Mission régionale d'autorité environnementale
OCCITANIE

**Avis sur la création d'une centrale photovoltaïque
sur la commune de Sarrant (Gers) au lieu-dit « *la Tour* »**

N°Saisine : 14 559/A P

Avis émis le 08/04/2026

Figure 2: plan de masse du projet (extrait de l'étude d'impact)

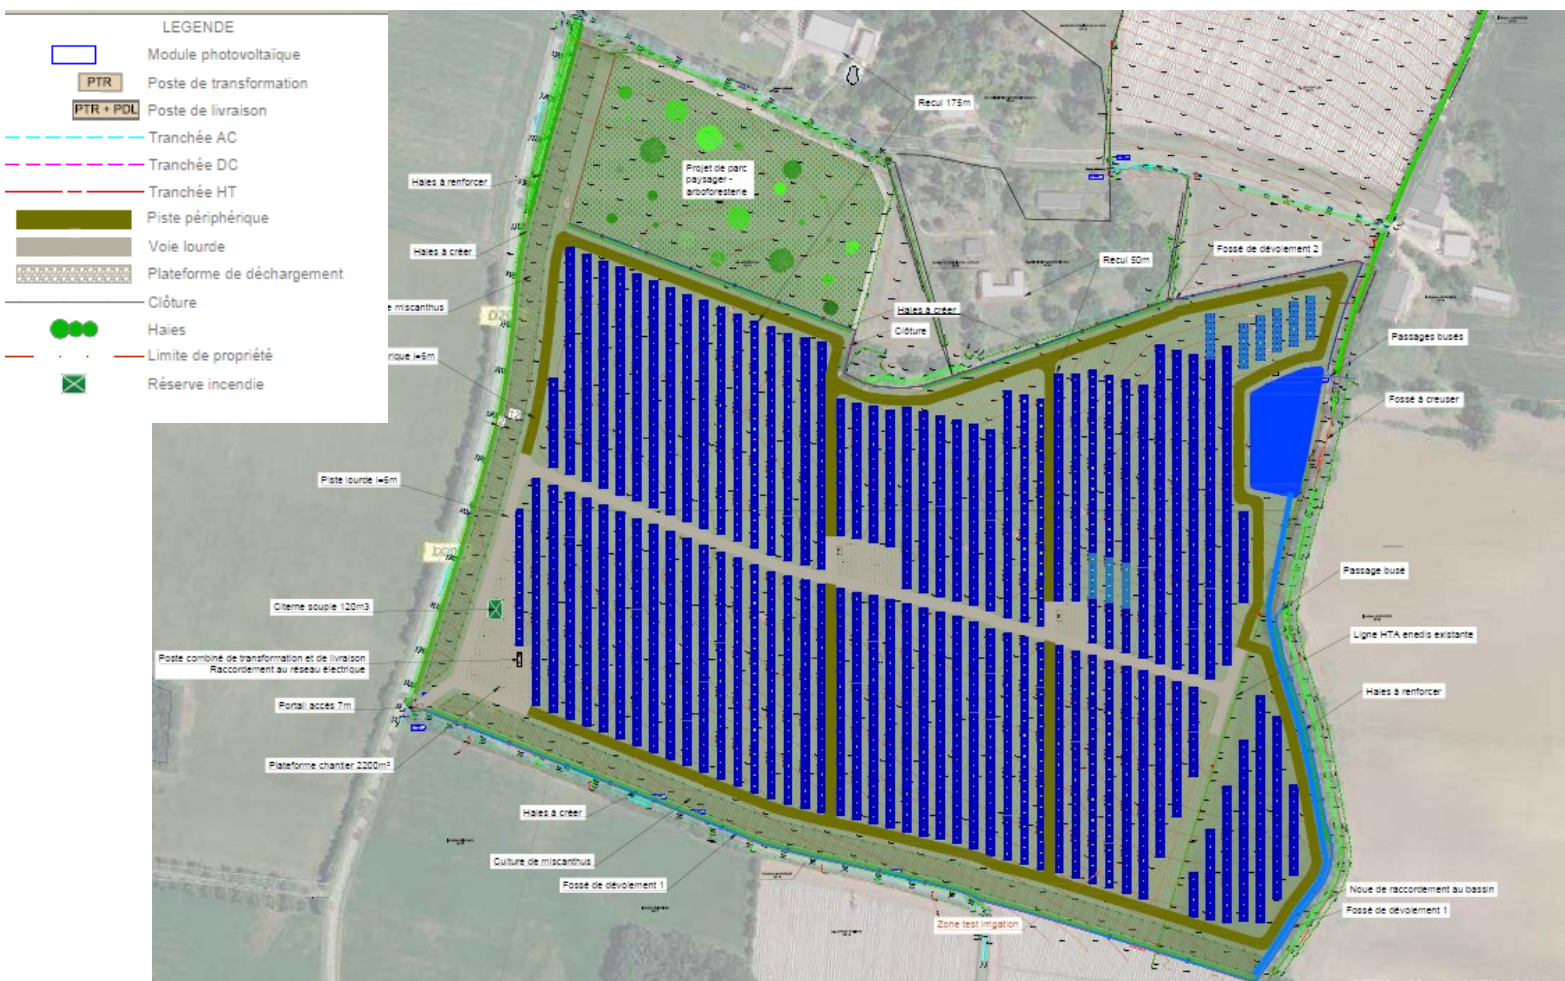
Avec la mise en place de mesures d'évitement, de réduction et d'accompagnement, le projet restera largement visible depuis les reliefs en vis-à-vis et depuis les coteaux à forte altitude à l'est. La MRAe recommande de réduire encore l'emprise pour atténuer significativement les impacts paysagers.
